Artikel 40 Reglement van Orde Schriftelijke vragen

Afzender D66 Bloemendaal, Jerker Westphal
Onderwerp Bijduinhof
Datum 9 maart 2017

Detailtekening entree woning – maaiveld.

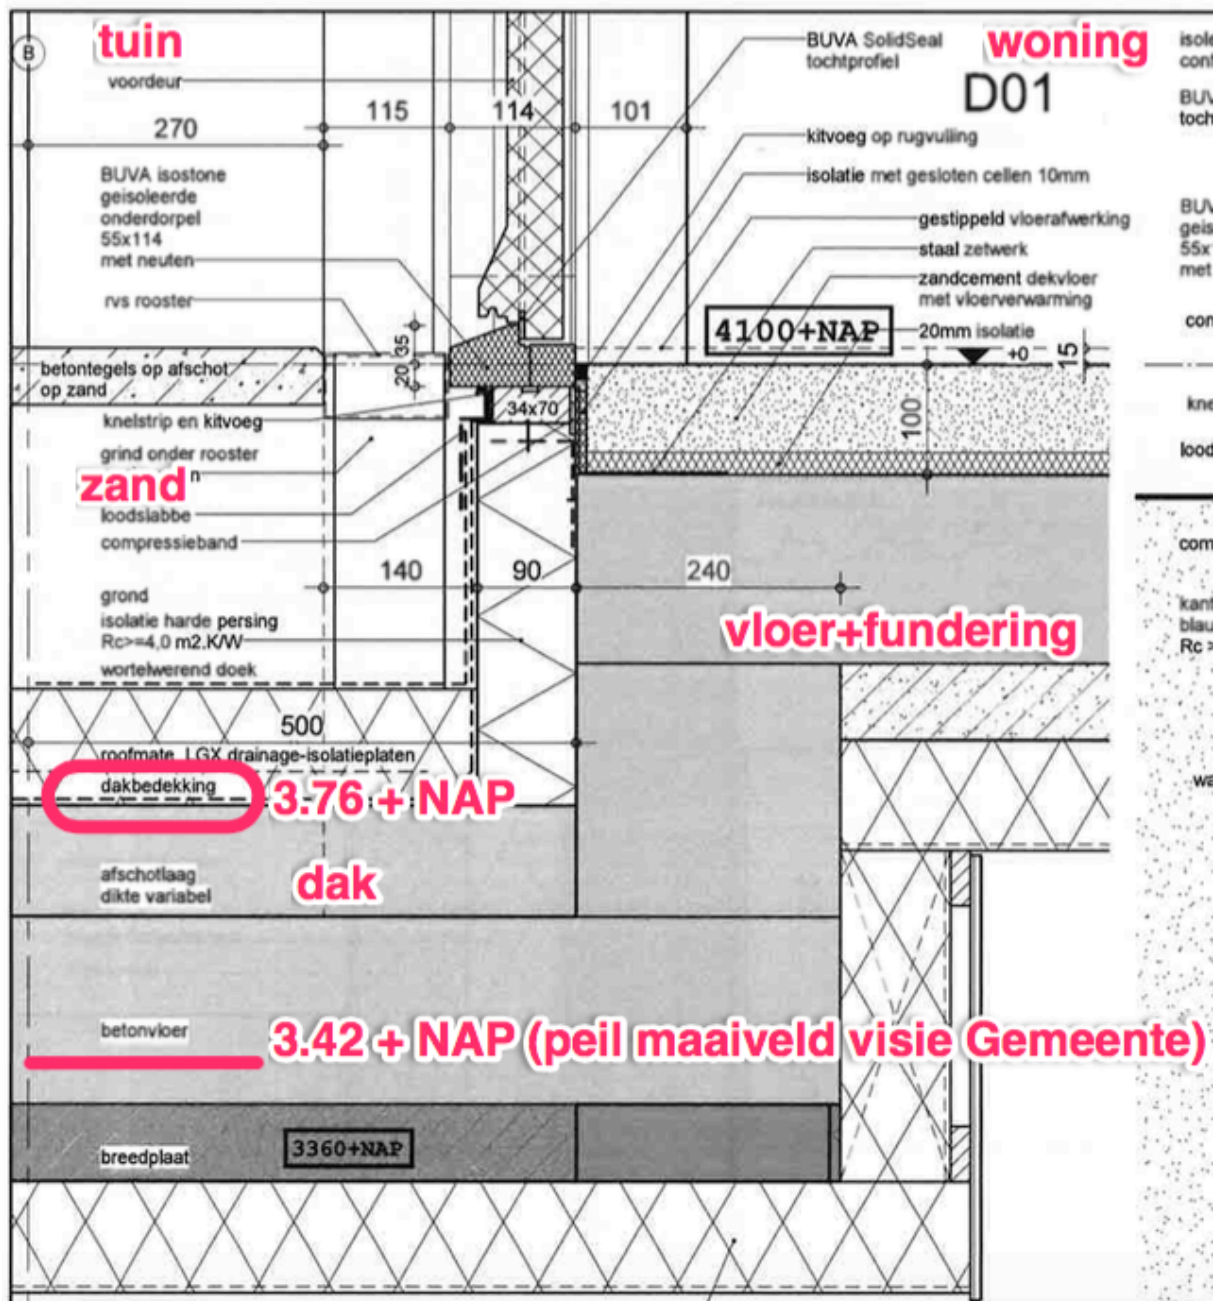
Gezien de tekening, het vonnis van de rechtbank, de planregels van het bestemmingsplan ziet D66 een afwijking van wat de raad voor ogen had bij het vaststellen van het bestemmingsplan. De bedoelingen van de raad waren overduidelijk:

- De garage zal geheel ondergronds onder het maaiveld worden aangelegd.
- Het maaiveld van het binnenhof van Bijduinhof zou in hoogte aansluiten aan het bestaande maaiveld van de (bestaande) onderdoorgang.

In de tekening is te zien dat wat de raad voor ogen had bij het vaststellen van het bestemmingsplan niet overeen komt met wat uiteindelijk gaat worden gerealiseerd terwijl de gemeente tot nu toe duidelijk heeft aangegeven dat de verschillende bouwwerken geheel conform het bestemming worden gerealiseerd.

1. Wat is de reden van de gemeente om toe te staan dat de hoogtelijn van het maaiveld – peil (342+ NAP) door de het constructiedeel van het dak van de parkeergarage loopt. Het bestemmingplan voorziet in een maaiveld hoogte van 342+ NAP en een garage welke volledig onder maaiveld ligt.

2. Wat is de reden van de gemeente om toe te staan dat het maaiveld van het binnenhof op 410+ NAP komt te liggen en niet aansluit op het maaiveld van de oorspronkelijke onderdoorgang. De voorgestelde hoogte van het maaiveld ligt 68cm hoger dan het vastgestelde maaiveld van 342+NAP. De gemeente heeft deze stelling ook herhaald in de rechtbank, het maaiveld van Bijduinhof zou aansluiten aan de omliggende terreinen.

3. In het bestemmingsplan zijn de goot- en nokhoogte vastgesteld. Deze hoogtes worden gemeten vanaf peil (342+ NAP). Wat zijn nu de voorgestelde goot- en nokhoogte van de woningen op Bijduinhof.
